Begrunnelse for vedtak

Endringer i 132 kV nettilknytning for Illvatn kraftverk

Luster kommune i Vestland fylke

Tiltakshaver	Hydro Energi AS
Referanse	202405963-12
Dato	03.06.2025
Ansvarlig	Ingrid Myrtveit
Saksbehandler	Tanja Midtsian og Ingrid Holm

Figur 2 Aktuelle mastetyper for ny 132 kV kraftledning Illvatn–Sveinsøystølen. Kilde: Hydros endringssøknad av juni 2024.

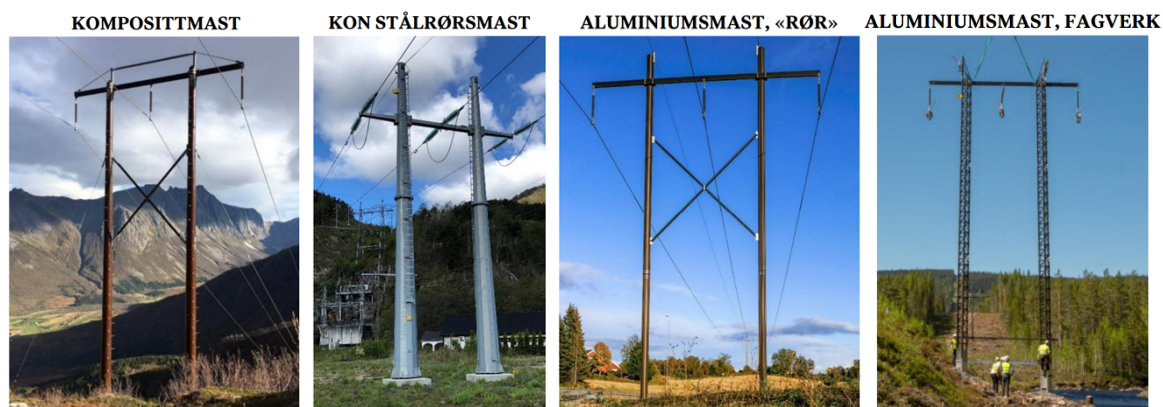
Luster kommune er opptatt av at kraftledningen ikke blir mer synlig i terrenget enn tidligere antatt og at det i minst mulig grad veksles mellom ulike mastetyper. De ber også om at Hydro unngår master i myrterreng. Statsforvalteren mener at samlede arealinngrep og visuelle virkninger reduseres ved at det blir høyere, men færre master. De forutsetter også at mastene legges utenom myr og andre viktige naturmiljøer, og at det sikres at mastepunktene er tilstrekkelig kartlagt for

NVE er enig med Hydro at selve mastebildet ikke vil endre seg vesentlig med nytt mastemateriale, og at det ikke er mye som skiller i valget mellom kompositt, stål og aluminium. Mastene blir imidlertid større, og valg av farge blir mer relevant på de delene av ledningsstrekningen som går i skog. De opprinnelige kreosotimpregnerte tremastene ville ha vært brune og ble vurdert å ha god kamuflasje i områder med skog, noe for eksempel ufargede stålmaster ikke i like stor grad vil ha. Statsforvalterens poeng med at færre master vil være gunstigere av flere hensyn, er også noe vi slutter oss til. Mastene er de mest synlig elementene, og mastepunktene gir direkte inngrep i terrenget.

Vi mener mørkfargede master på den i underkant av tre kilometer lange strekningen fra Sveinsøystølen til området ved Øyabotn vil gi god kamuflerende effekt med bakgrunnsdekning i skog. Om vi legger til grunn om lag fire master per kilometer, vil samlet kostnad med kamuflering ikke overstige 600 000 kroner for denne strekningen, under gitte forutsetninger¹. NVE mener ekstrakostnaden kan forsvares, gitt at det er et mye brukt utfartsområde, og ledningen blir godt synlig fra kulturmiljøet ved Ormeli gård, bebyggelsen ved Øyane og langs veien opp Fortunsdalen.

Når det gjelder Hydros søknad om toppliner på hele strekningen i stedet for kun som innføringsvern, som de tidligere har fått konsesjon til, vil disse i seg selv ikke utgjøre særlig synlige elementer. Derimot kan de bidra til økt kollisjonsrisiko for fugl, fordi liner da vil bli hengende i to plan i stedet for ett på hele strekningen. NVE omtalte innstillingen til Energidepartementet i 2014 at det er registrert kongeørn i området. Vi vurderte at kollisjonsrisikoen ikke ville endre seg vesentlig ved å gå fra en 22 kV til en 132 kV luftledning på strekningen, men det var uten gjennomgående toppliner. Et aktuelt avbøtende tiltak for å redusere kollisjonsrisikoen for fugl, er å merke linene, og spesielt de litt tynnere topplinene med fugleavvisere for å øke synligheten. Dette tiltaket har en liten merkostnad, men ulempen med slik merking er at selve linene blir mer synlige for alle. Tiltaket benyttes derfor kun der det forventes å ha god kollisjonsreducerende effekt, slik som ved kryssing av trekkruiter og over vann og elver. Kongeørn er ikke en rødlistet art i Norge og heller ikke norsk ansvarsart, og NVE anbefalte i opprinnelig innstilling ingen særlige vilkår av hensyn til kongeørn. Etter vår vurdering ville tiltaket ikke ha konsekvenser for bestanden av kongeørn, selv om det er en mulighet for at enkeltindivider kan dø som følge av kollisjon med kraftledningen. I konsesjonsvedtaket ble det ikke satt vilkår av hensyn til fugl. NVE mener fortsatt at fordelene med merking av topplinene ikke forsvares ulempene i denne saken, selv med gjennomgående toppliner.

naturmangfold. Hydro har kommentert at de vil tilstrebe å etterkomme innspillene fra kommunen og Statsforvalteren, og vil legge fram forslag til utforming og mastepunkter i detaljplanen. De foreslår selv farging av mastene i områder der det kan gi kamuflerende effekt.

På grunn av endret mastetype og -materiale, vil NVE i tillegg sette vilkår om at Hydro skal kamuflere mastene på deler av strekningen som går i skogsterreng, der vi forventer god bakgrunnsdekning i vegetasjonen. Dette er et tiltak Hydro selv har foreslått i endringssøknaden. Vi mener det er mulig å oppnå god effekt av mørkfargede master på strekningen fra Sveinsøystølen til området ved Øyabotn, til en maksimal samlet kostnad av 600 000 kroner. I dette området blir ledningen synlig fra kulturmiljøet ved Ormeli gård, bebyggelsen ved Øyane og langs veien opp Fortunsdalen, og NVE mener gevinsten av kamuflerende tiltak kan forsvare merkostnaden. Detaljert avgrensning av strekningen med mørke master må beskrives og begrunnes i detaljplanen.

Figur 3 Arealbruk ved etablering av koblingsanlegg. Kilde: Hydros endringssøknad av juni 2024.

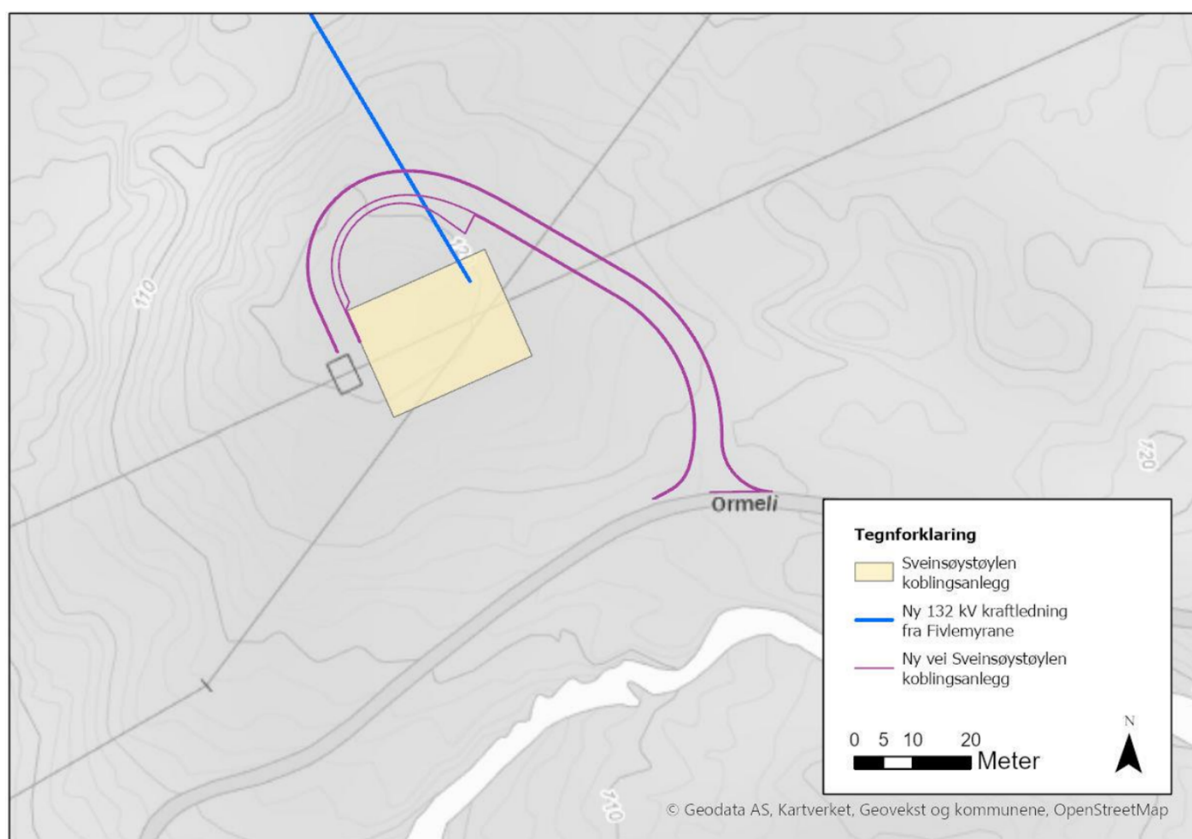
Luster kommune sier i sin uttalelse at området der koblingsanlegget er planlagt ikke har kjente registreringer av spesielle naturverdier, men kommunen mener det likevel ikke kan utelukkes. De ber derfor om at Hydro tar hensyn til naturen og blant annet lar gamle trær få stå i fred. De er også opptatt av at atkomstveien til koblingsanlegget ikke kommer i konflikt med den planlagte parkeringsplassen for besøkende til Ormeli gård. Statsforvalteren i Vestland ber også om at det tas hensyn til naturmiljø og friluftsinnteresser, og ber om at anlegget plasseres lavere i terrenget. De mener også at det bør vurderes å gjennomføre nye kartlegginger i detaljplanfasen.

Gjeldende praksis hos systemansvarlig (Statnett) er at nye tilknytninger i 132 kV nett skal oppfylle minimumskrav med hensyn til fleksibilitet som beskrevet i NVF kap. 5.1.9.3. I praksis innebærer dette bruk av effektbrytere i tillegg til skillebrytere i T-avgreiningen for avgangene. I sin begrunnelse for krav om effektbrytere, viser Statnett til flere hensyn, deriblant produksjonsanleggets rolle, samfunnsmessig rasjonalitet og forsyningssikkerhet. Illvatn pumpekraftverk er et type D-anlegg, som betyr at det er underlagt de strengeste funksjonskravene for produksjonsanlegg. Dette betyr igjen at kraftverket skal ha en nettilknytning som gjør at det i størst mulig grad er tilgjengelig for kraftsystemet i Indre Sogn, og at størrelsen på utfall og tiden som brukes på gjenoppretting av driften skal minimaliseres.

De negative virkningene vil etter NVEs vurdering være at koblingsanlegget vil beslaglegge areal på til sammen om lag 1100 m² i et område som i dag framstår som uberørt. Inngrepene vil være synlige fra Ormelivegen, på vei til et viktig friluftsområde og kulturmiljø. Vegetasjonen på arealet der anleggene skal bygges, blir fjernet. Området rundt Sveinsøystølen ble kartlagt for naturtyper (NiN) sommeren 2024, uten spesielle funn. Søk i Naturbase gir ingen funn på arter av nasjonal forvaltningsinteresse i dette området. Det er derfor ingen kjente, viktige naturverdier som blir berørt av inngrepene. NVE mener ytterligere kartlegging ikke er nødvendig.

Etter en samlet vurdering mener vi at de positive virkningene for kraftsystemet veier tyngre enn de negative virkningene for areal og miljø i denne saken. Vi mener derfor at den samfunnsmessig mest rasjonelle løsningen for nettilknytning vil være å etablere både effekt- og skillebrytere i avgangen mot Illvatn pumpekraftverk.

Hydro skal så langt som mulig unngå unødige inngrep i trær og vegetasjon. De skal også tilstrebe at stasjonen skjermes best mulig fra omgivelsene, innenfor rammene til konsesjonen, som på en hensiktsmessig måte ivaretar avgjørende hensyn som nærhet til vei og eksisterende kraftnett. NVE forutsetter at Hydro i samråd med Luster kommune finner løsninger for tilkomst som ikke er til hinder for planlagt parkeringsplass og beskriver dette i detaljplanen.

Figur 4 132 kV kabeltrasé til Illvatn pumpekraftverk (jordkabel i dagen betyr nedgravd kabel). Kilde: Hydros endringssøknad av juni 2024.

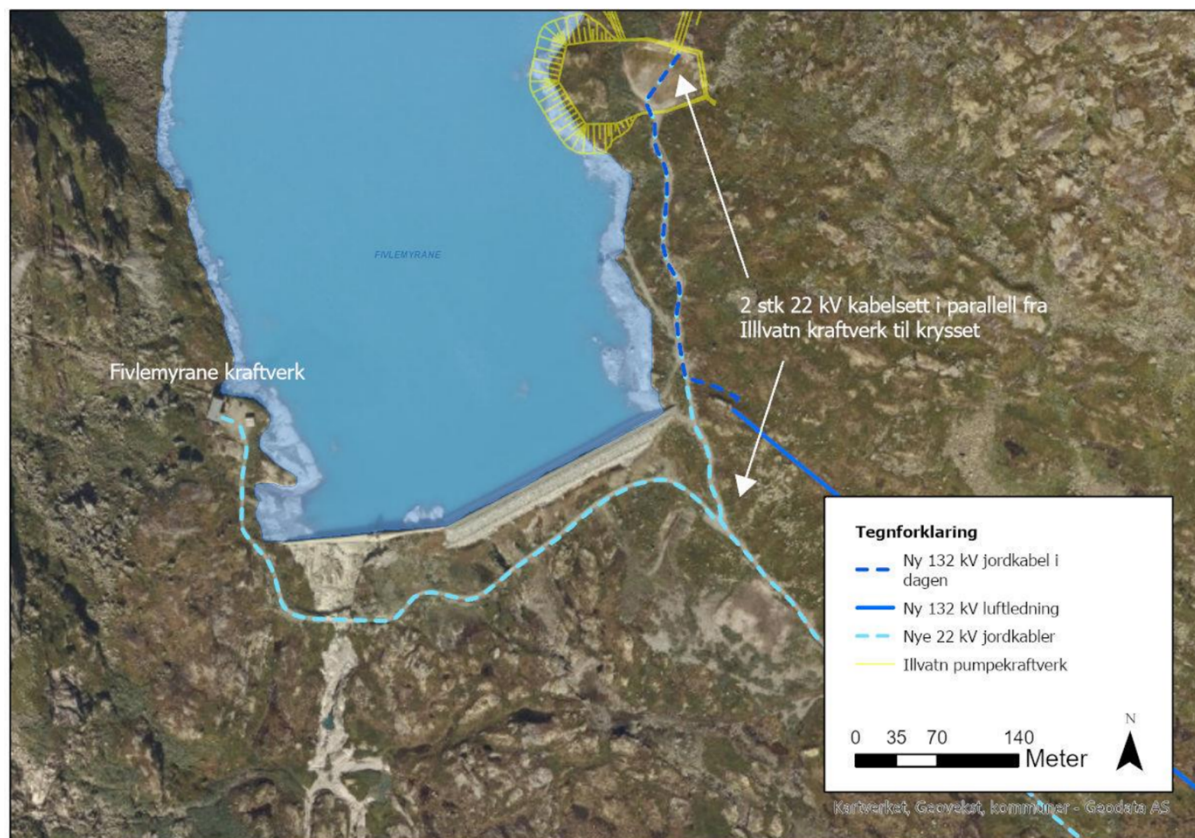
Hydro har tidligere fått konsesjon til en ca. 800 meter lang jordkabel fra luftledningens avslutning og fram til Illvatn pumpekraftverk. De søker om å forlenge denne med ca. 150 meter, hvorav ca. 250 meter vil gå i vei, ca. 60 meter i terrenget og øvrig strekning i adkomsttunnel i berg. Traseen er vist på figur 4. Hydro opplyser at kabelendemasten ved Illvatn kraftverk vil bli liggende ca. 60 meter fra vei og medføre ca. 60 meter nedgravd kabel i terreng. Bredden på kabelgrøften vil være ca. 1 meter. Det ble ikke registrert viktige områder for biologisk mangfold i dette området i forbindelse med den opprinnelige konsesjonssøknaden i 2010.

NVE kan ikke se at denne endringen i jordkabeløsningen vil gi vesentlig negative virkninger i dette området.
